Keuringsverslag van een elektrische laagspanning- en zeer lage spanningsinstallatie

NIET CONFORM

Straatnaam Kattestraat
Huisnummer 57
Busnummer
Postcode 2220
Gemeente HEIST-OP-DEN-BERG
Land België

Controlebezoek van een oude huishoudelijke elektrische installatie van een wooneenheid bij verkoop op vraag van de verkoper volgens (KB 08/09/2019) - AREI Boek 1- 8.4.2. en 8.2.1. en 4.2.4.3.

Afbeelding schakel- en verdeelbord:

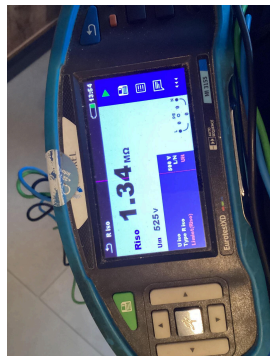
- I1.01 Eéndraadschema van de installatie is niet aanwezig. (Boek 1 Afdeling 2.12 - 2.13 en 3.1.2)
- I1.03 Situatieschema van de installatie is niet aanwezig. (Boek 1 Afdeling 2.12 - 2.13 en 3.1.2)
- I2.03 De continuïteit van equipotentiaalverbindingen en/of beschermingsgeleiders zijn niet gewaarborgd. (Boek 1 Onderafdeling 5.3.5.3.G. en 5.4.3.5)
- N3 Het is niet uitgesloten dat bij een nacontrole bijkomende inbreuken worden vastgesteld bij voorleggen schema's.
- N31 Volgens AREI boek 1 8.2.1. is het toegelaten stopcontacten zonder aarding in dienst te laten. Op deze stopcontacten mag men enkel toestellen van de klasse II aansluiten.
- N39 Delen van deze installatie dateren van na 1981, hierdoor zijn de uitzonderingen opgenomen in AREI boek 1 afdeling 8.2.2. ook van toepassing.
- nota/note 27 Het EAN-nummer kon ons niet meegedeeld worden tijdens onze rondgang.
